**Oggetto:** PAU ex D.Lgs. 152/2006 art. 27-bis e L.R. 10/2010 art. 73-bis, “Progetto di realizzazione della Linea Tramviaria 4.2 – Tratta le Piagge-Campi Bisenzio ed opere connesse”, ubicata nei Comuni di Firenze e Campi Bisenzio (FI).

Proponente: Comune di Firenze - Direzione Sistema Tramviario Metropolitano.

ALLEGATO 2 – estratto Cartografia Toscana Energia attraversamento Pistoiese

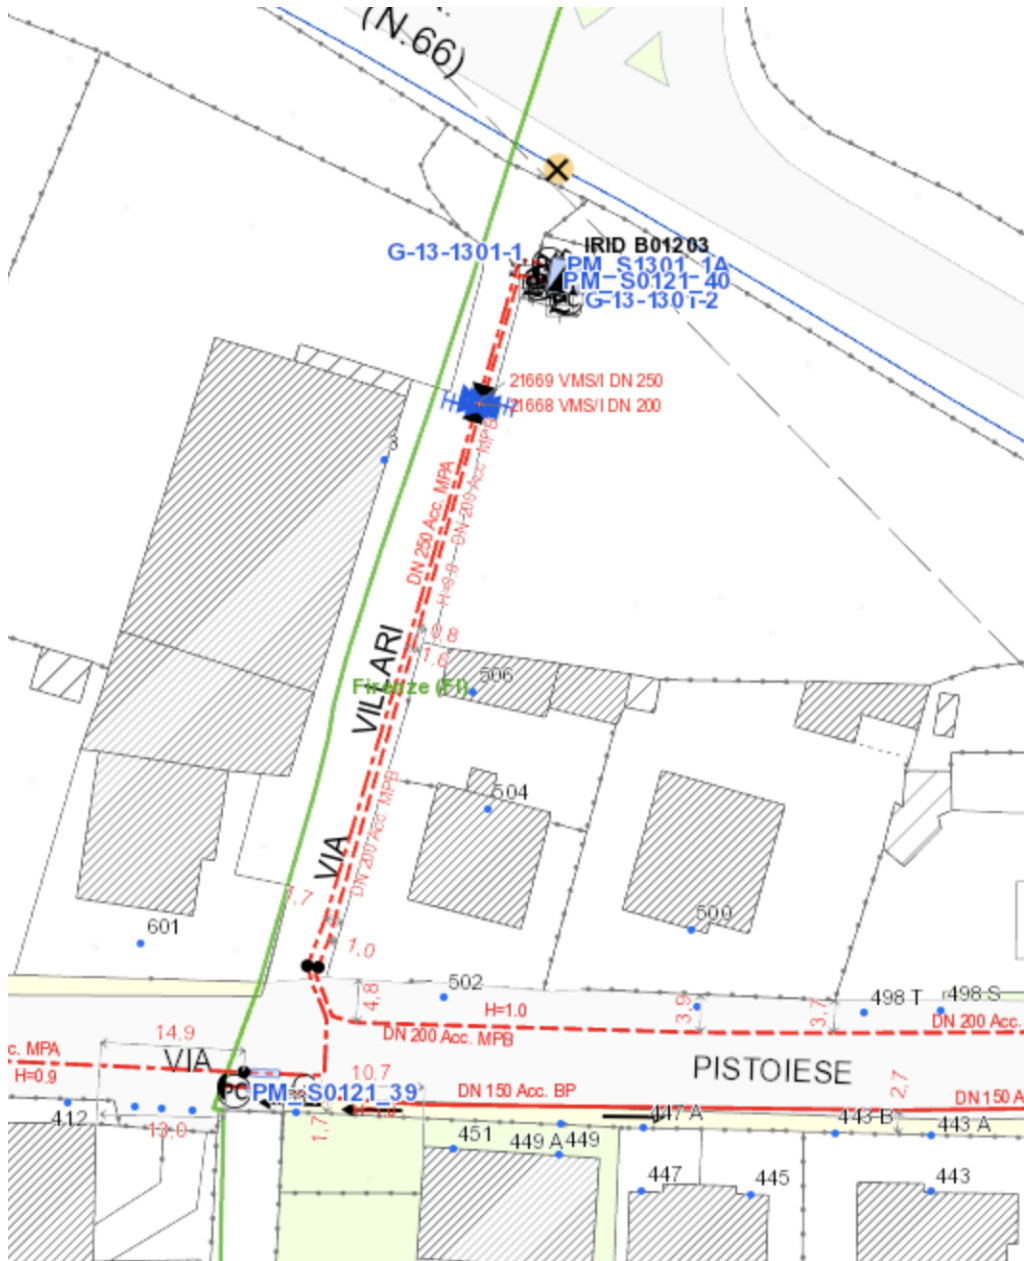
**-GMP0001:** due condotte tra loro parallele in attraversamento alla nuova sede tramviaria sulla Via Pistoiese, rispettivamente la prima una tubazione in media pressione (MPB 4° Specie) in acciaio DN200 e la seconda una tubazione in bassa pressione (BP 7° Specie) in acciaio DN150. Si sottolinea in particolar modo che nelle tavole preliminari allegate al progetto definitivo viene riportata soltanto la presenza della condotta di media pressione, mentre nella realtà le condotte interferenti risultano essere due, come da nostro estratto cartografico in calce alla presente (ALLEGATO 2).

Per la rete in MPB dovrà essere prevista una distanza minima consentita, misurata tra la generatrice superiore del tubo ed il piano del ferro di 100 cm. Inoltre, la condotta dovrà essere protetta con tubo guaina in acciaio aperto DN350, corredato di distanziatori e prolungato da una parte e dall'altra dell'incrocio per almeno cm 100 rispetto alle rotaie esterne. (Per la rete in BP, dovrà comunque essere prevista una distanza minima consentita, misurata tra la generatrice superiore del tubo ed il piano del ferro di 100 cm. In caso di distanza inferiore, la tubazione deve essere protetta con tubo guaina in acciaio aperto DN300, corredato di distanziatori e prolungato da una parte e dall'altra dell'incrocio per almeno cm 100 rispetto alle rotaie esterne.
